**AVIS RELATIF À LA PROTECTION
CONTRE LES EVENTUELS EFFETS NOCIFS ET NUISANCES
PROVOQUÉS PAR LES RAYONNEMENTS NON IONISANTS
GÉNÉRÉS PAR DES ANTENNES ÉMETTRICES STATIONNAIRES**

Commune : ARLON - Exploitant : ORANGE

Référence exploitant : 410R1_2 / 33003R1_2 / 43003R1_2 / 53003R1_1

Rapport n° 3266 / 2023

Figure 1 : Vue en plan des lieux de séjour et des points de contrôle

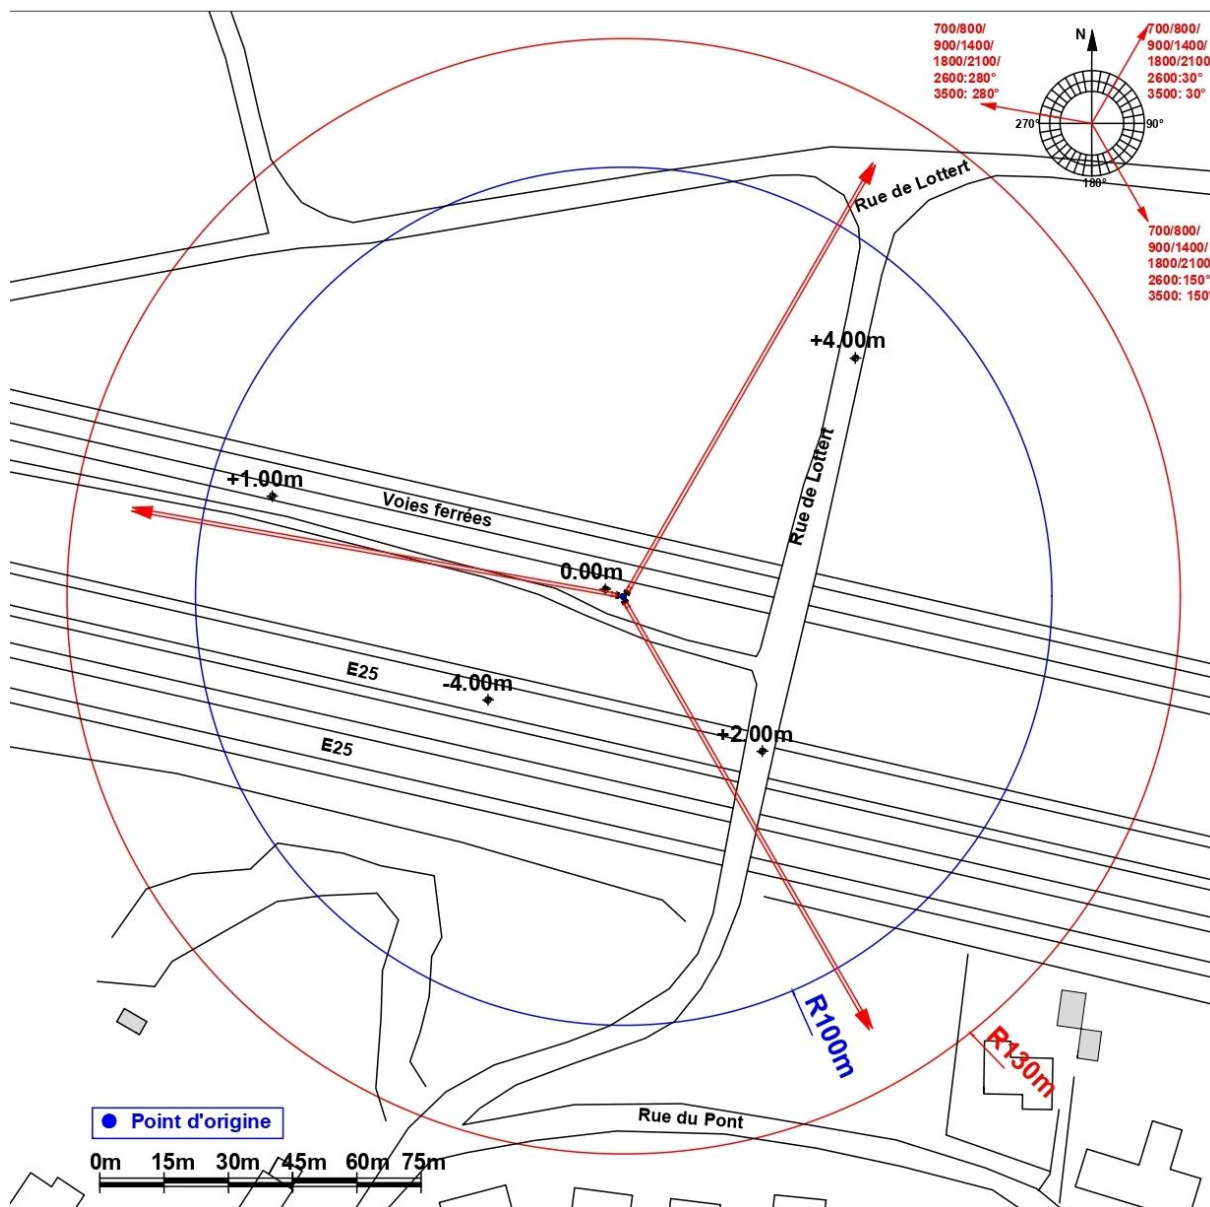
En ce qui concerne les antennes de l'installation mentionnées dans le tableau 1, la distance maximale à laquelle la limite pourrait être atteinte, à l'extérieur, est égale à 82,1 m. S'il n'y a pas de LS à une distance inférieure, les antennes respectent forcément la limite d'immission.

Dans le cas des LS situés à l'intérieur des bâtiments, une atténuation d'obstacle est prise en compte et il en résulte que la distance maximale à laquelle la limite pourrait être atteinte se réduit à 58,1 m.

Figure 2 : Vue en plan des installations d'antennes dans un rayon de 300 mètres autour de l'installation faisant l'objet de la demande d'avis

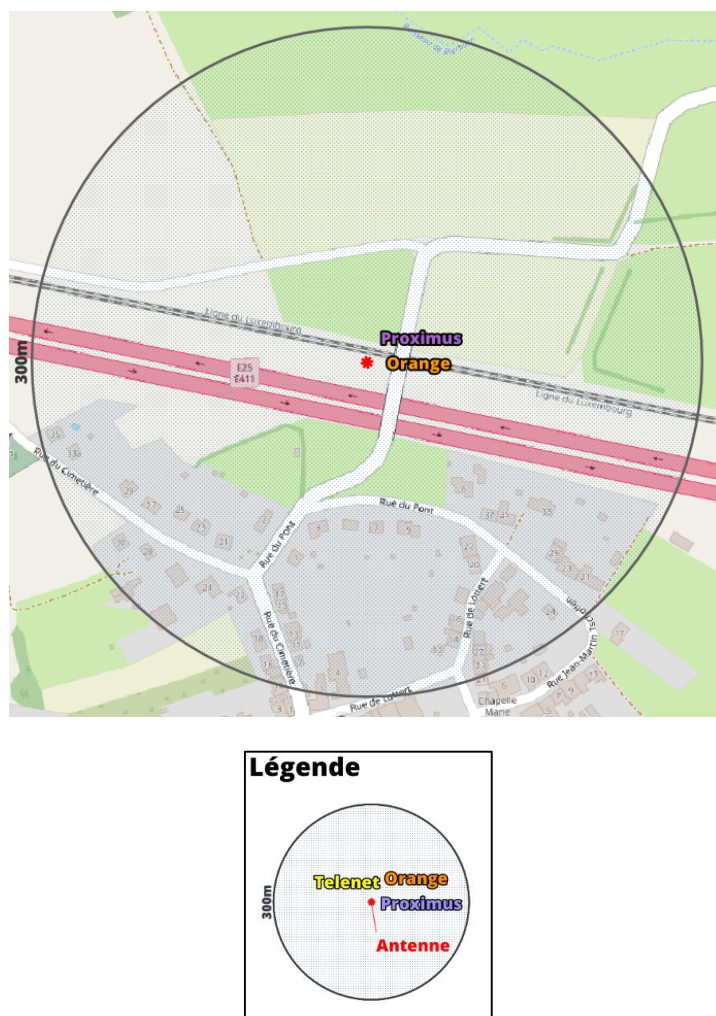
Compte tenu du nombre d'installations localisées dans la figure 2, il apparaît que l'intensité du rayonnement électromagnétique généré, dans les lieux de séjour situés à proximité de l'installation référencée dans le paragraphe 2, par l'ensemble des antennes émettrices stationnaires de l'ensemble des exploitants du même site d'antennes émettrices stationnaires respecte la limite fixée à l'article 4, § 2 du décret.
